# Programme d'actions de prévention des inondations du bassin de la Seudre

ANNEXE 8 : CONSULTATION PUBLIQUE

*Figure 7 : Illustration d'un enrochement de protection du littoral (source : CD17)*

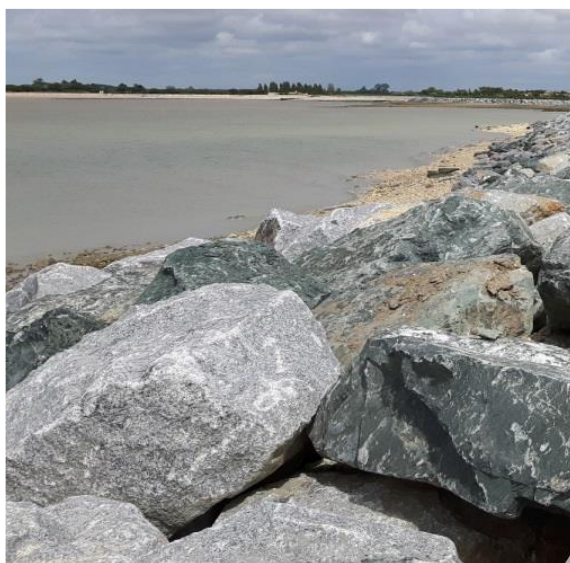
**Le schéma de la protection en enrochement sur le secteur ouest de Ronce-les-Bains tel que présenté donne l'illusion que l'enrochement sera recouvert d'une surface plane sur laquelle il sera possible de se promener. L'enrochement sera-t-il ou pas recouvert d'une surface plane ?**

La surface de l'enrochement ne sera pas plane. En effet, les blocs seront disposés afin que les espaces entre eux permettent d'absorber l'énergie de la houle (cf. Figure 7) et ne sera donc pas un espace de promenade.
